Formular de evaluare a condițiilor de accesibilitate a clădirilor publice

Categorii	Indicatori	Date colectate
Localitate, raion:	Chioselia rusa (Comrat)	
Adresa, strada, nr.:	str Molodejnaia 16	
Instituția:	BESV 36/41 Clădirea primăriei	
Tipul instituției:	Administrație publică locală	
Latitudinea:	46.52160852 ,	
Longitudinea:	28.303548556

Fig. V.32b Rampă de acces paralelă cu intrare în clădire

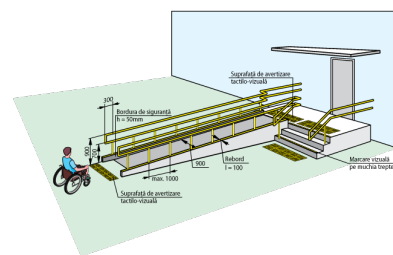
Intrarea în clădire este la nivelul solului:	Nu
Dacă este folosită o intrare alternativă, există indicatoare care arată direcția către aceasta:	Nu
La intrare sunt trepte:	Da, 4 trepte , Înălțime totală a treptelor/scărilor (cm)20 cm
La intrarea în clădire este instalată o platformă de ridicare (verticală sau înclinată):	Nu
Ușa se deschide în interior sau exterior:	Exterior
Dimensiunile pragului/spațiului din fața ușii de intrare în clădire:	200 cm x 150 cm
Înălțimea pragului ușii (de la nivelul solului până la nivelul superior al pragului):	4 cm Standard: Se aplica regula de 1:10
Dacă există trepte, sunt semnalate treptele cu elemente contrastante și/sau tactile:	Nu Standard: prima și ultima treaptă trebuie semnalate în culori contrastante
Există rampă de acces:	Nu
Nu există rampă, dar sunt șine metalice:	Nu
